**Mätja küla, Martini kinnistu elamu
projekteerimistingimuste eelnõu
kooskõlastamine märkustega**

Lisa 1. Ristumiskoha ehitamise nõuded

Joonis 1. Ristumiskoha pikikallete kujundamine

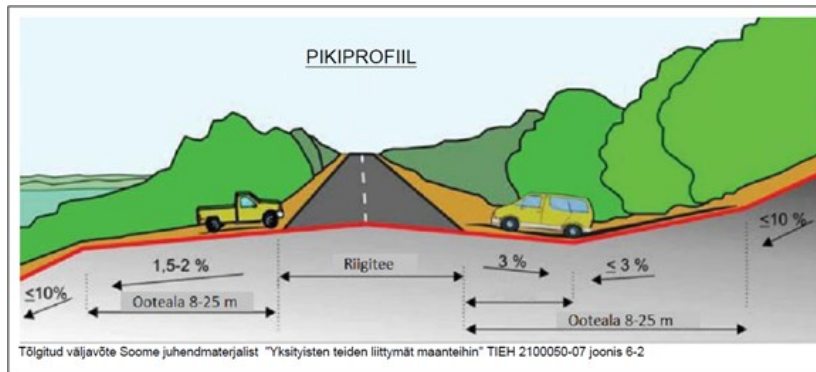
11. Ristumiskoht projekteerida riigiteega võimalikult täisnurga all. Ristumiskoha pikikalded määrata vastavalt alltoodud joonise põhimõtetele arvestusega, et riigitee alusele maale sademeveett üldjuhul ei juhitu.
